Bilag 2. Henvendelser modtaget i høringsperioden

Vedr. Forslag til lokalplan Rigshospitalet i høring til 14. februar. Se det her:
<http://www.blivhoert.kk.dk/hoering/rigshospitalet-iii>

Høringssvar fra Nørrebro Lokaludvalg vedr. Lokalplan Rigshospitalet III

Høringsvar om forslag til lokalplan for Rigshospitalet III

Riget boligblok cropped.jpg

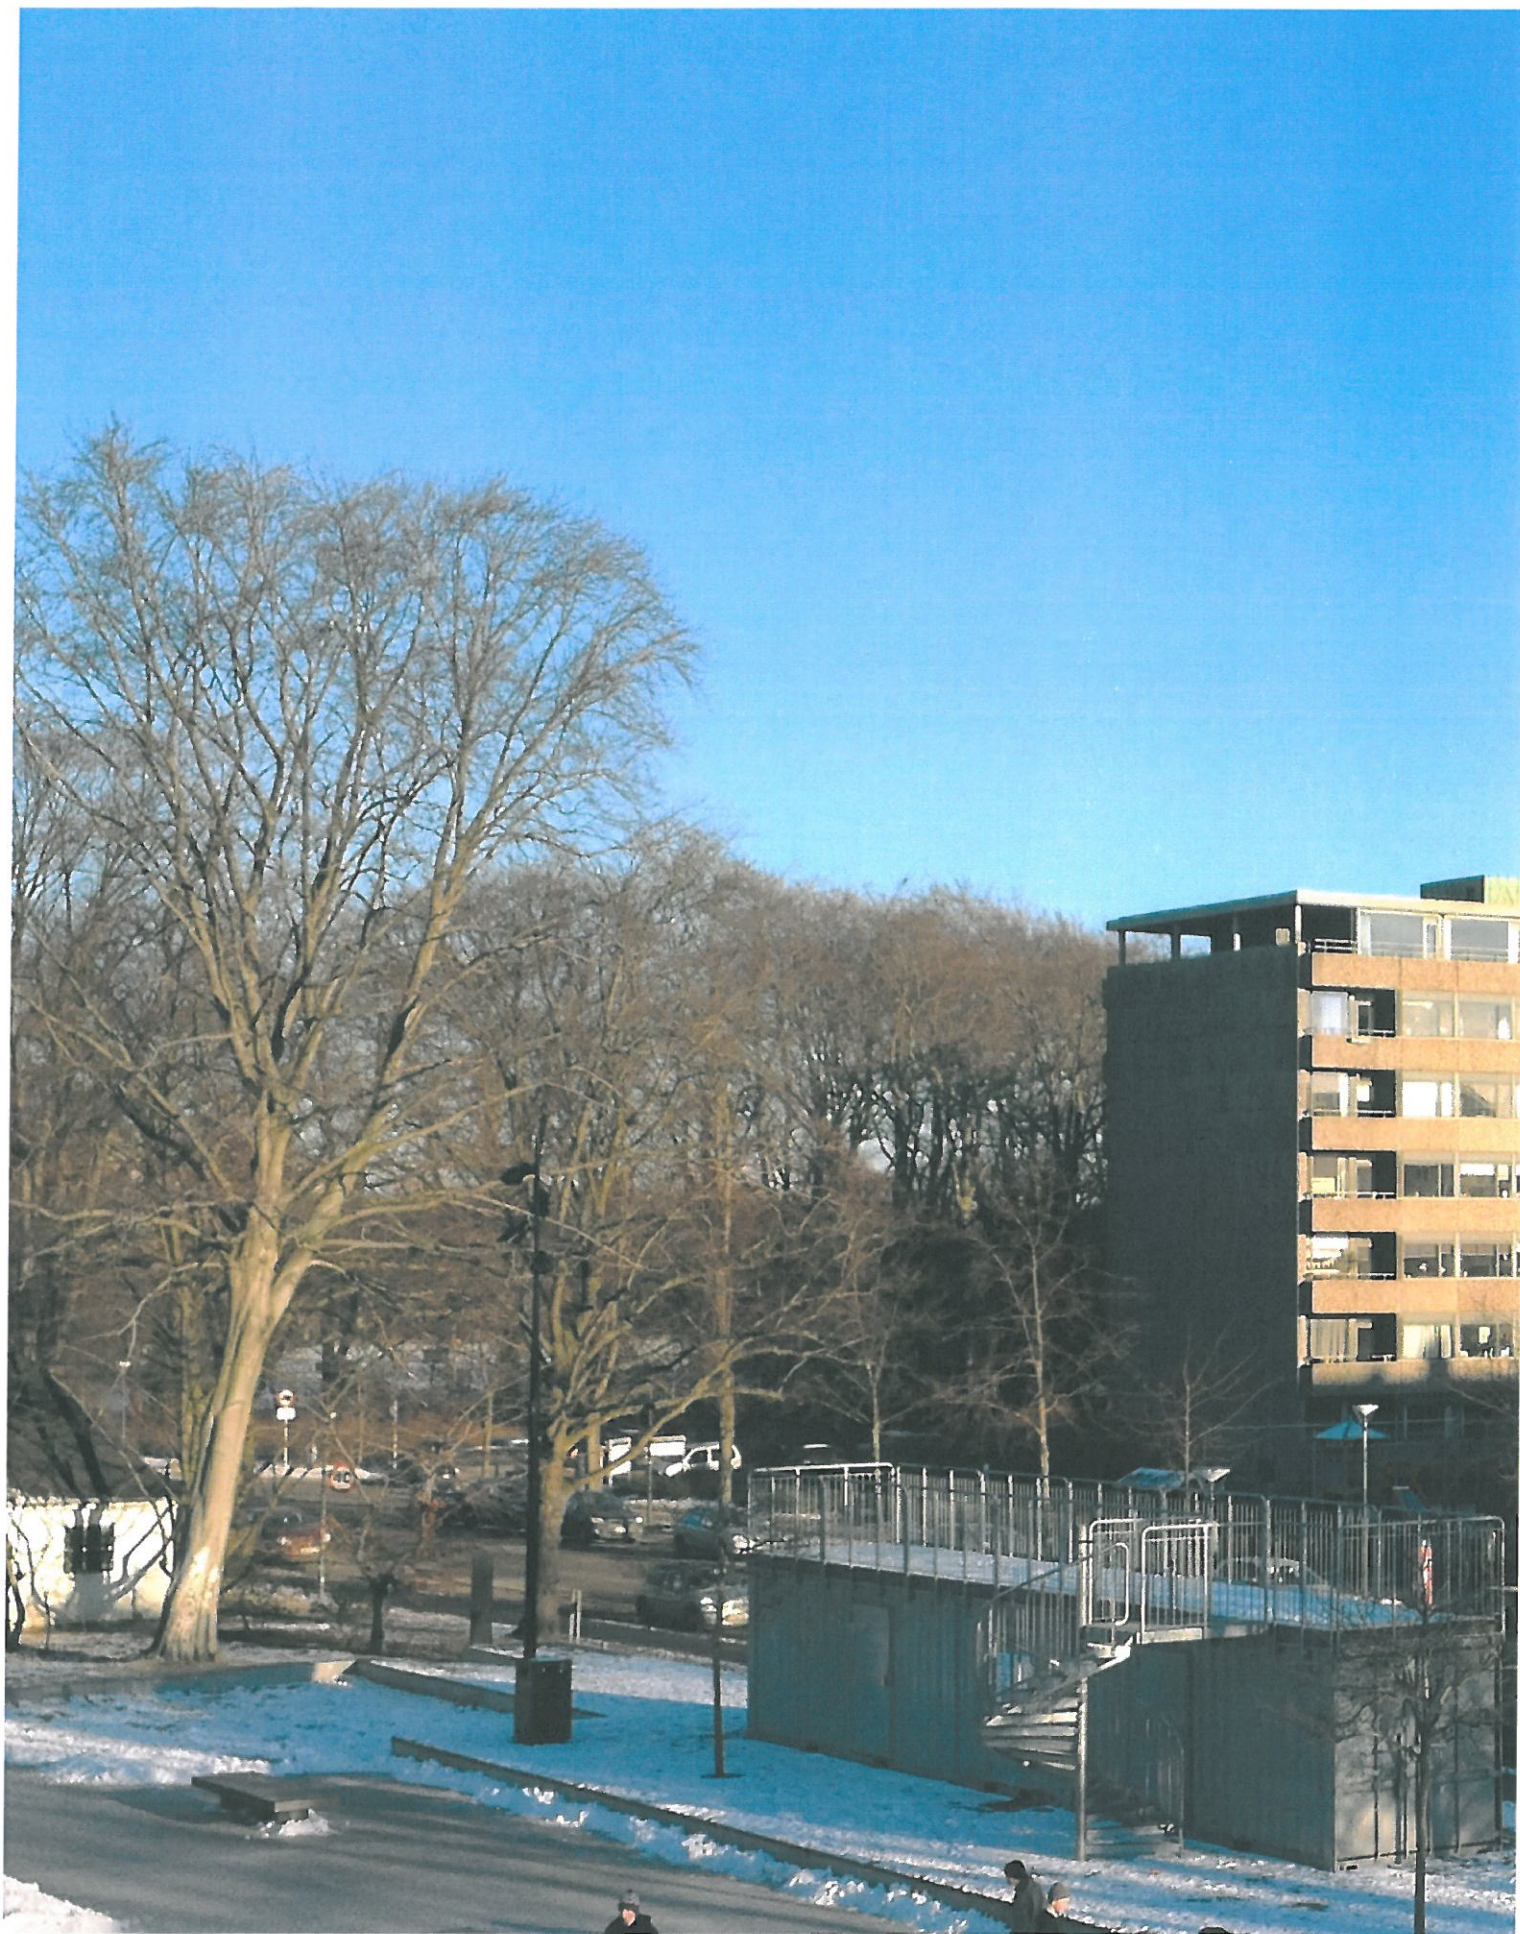
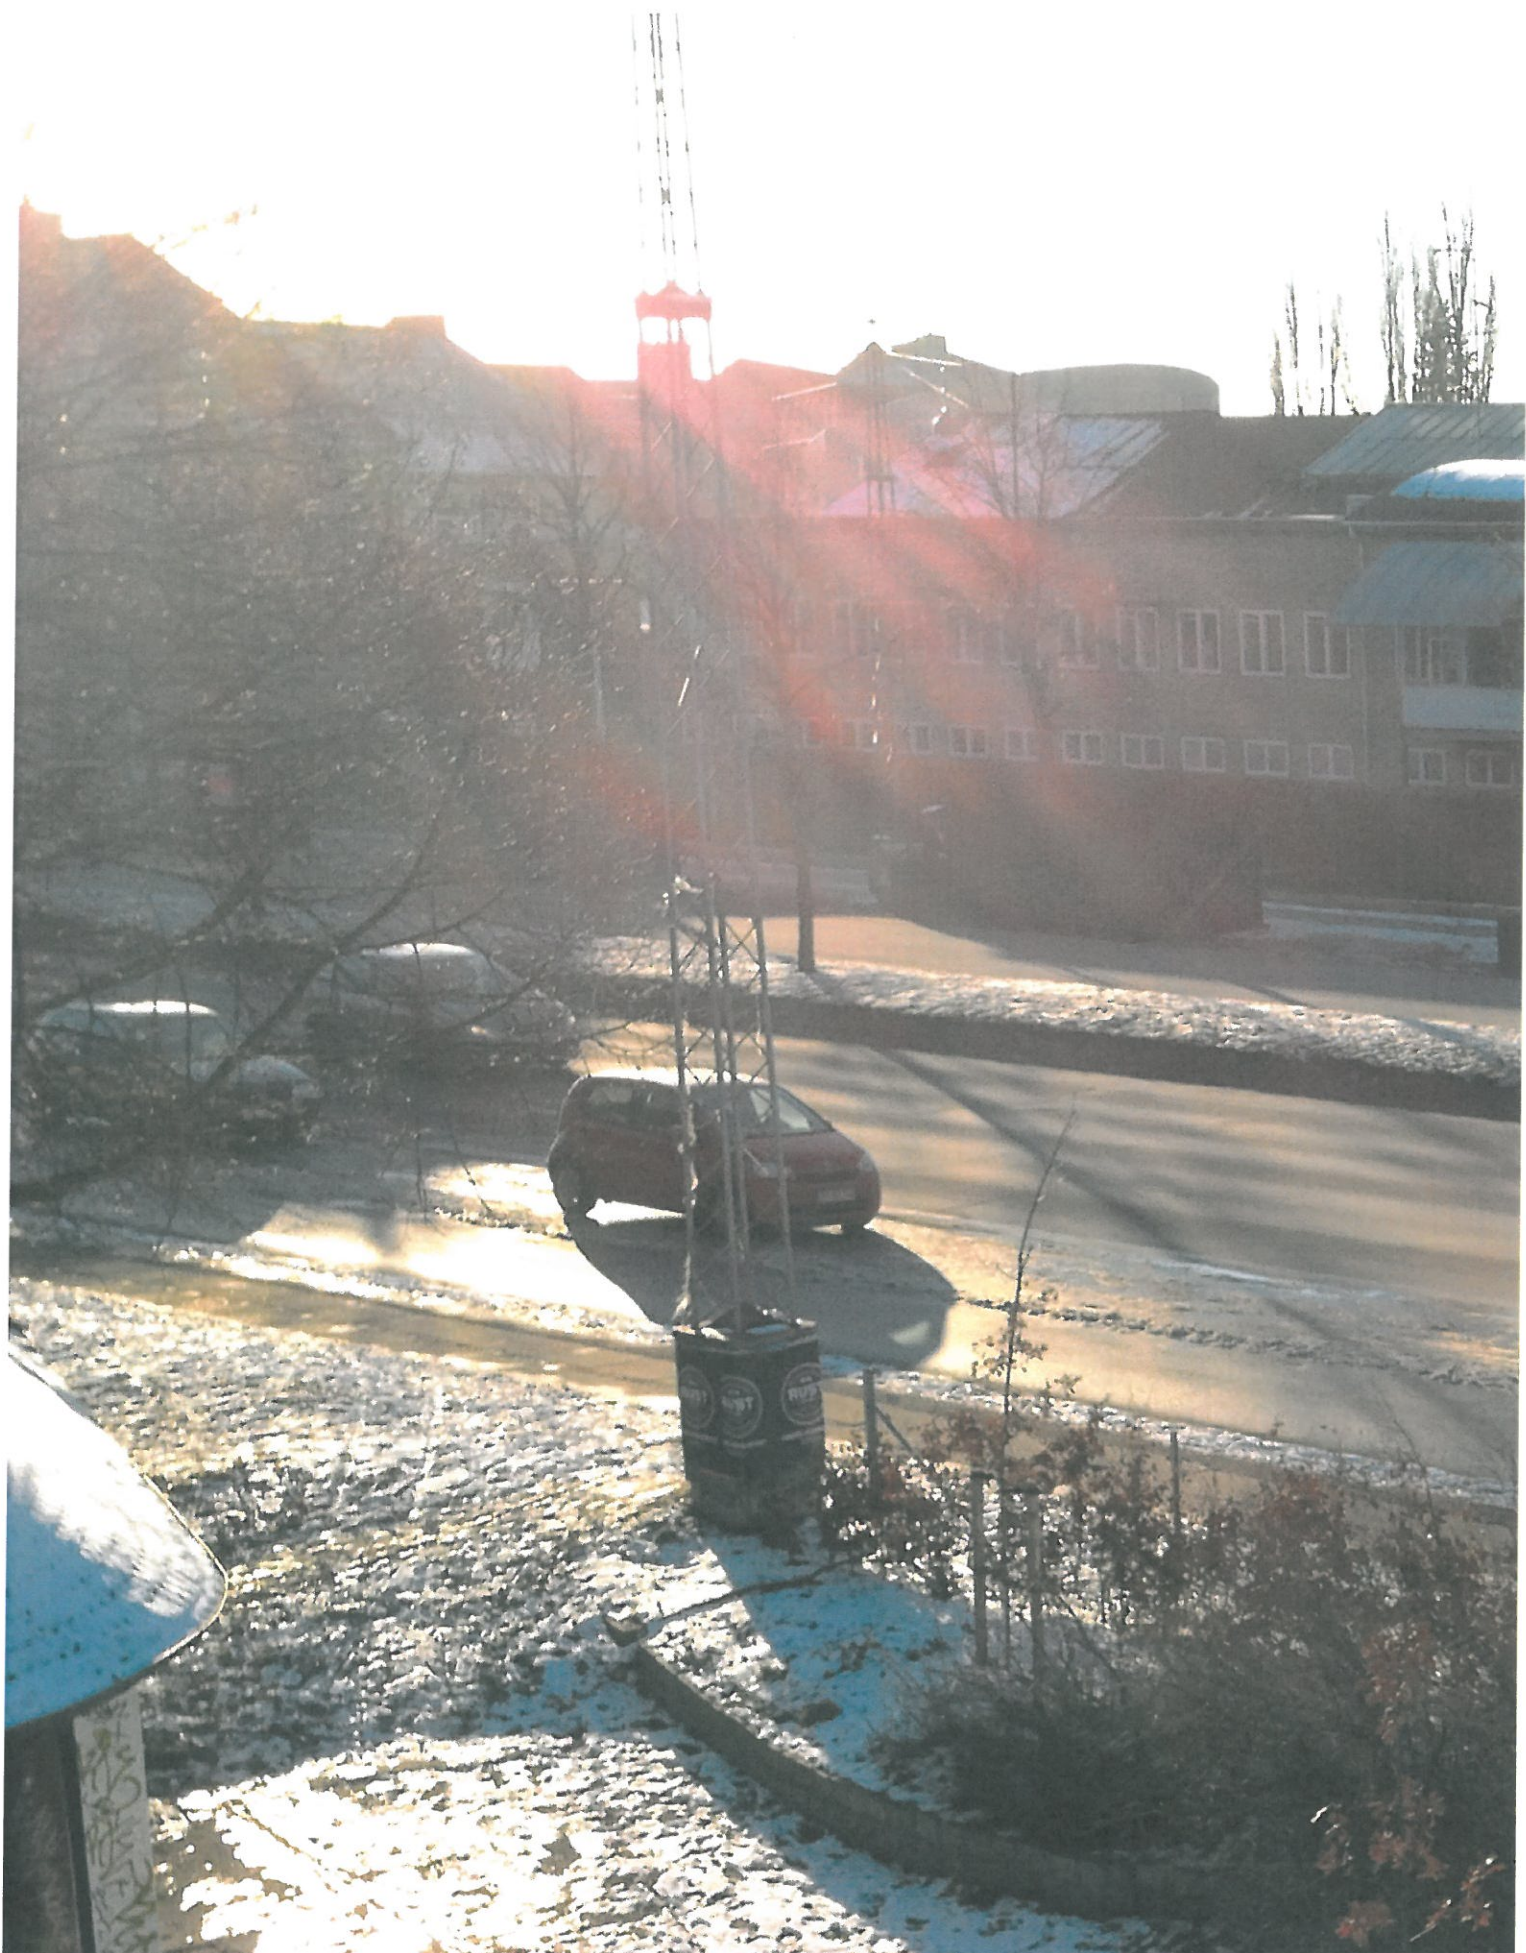
Bygningen er ikke nogen arkitektonisk perle, men har 107 gode tidsvarende lejligheder i første række til Fælledparken. Lejlighederne u dlejes fortrinsvist til medarbejdere på Riget, der er i en presset situation for 2 år af gangen, derfor bor der bl.a. mange enlige mødre.

Hvis kommunen kiggede på sin egen parkeringsstatistik, ville de vide at der er masser af ledig parkering døgnet rundt på Nørre Allé, der flankerer Rigshospitalets campus, så at der skulle mangle parkering i dag er blot en myte., skabt af bilister der vil kunne holde lige udenfor indgangene, men bilisterne kan vel gå lige så langt, som de der skal med bussen.
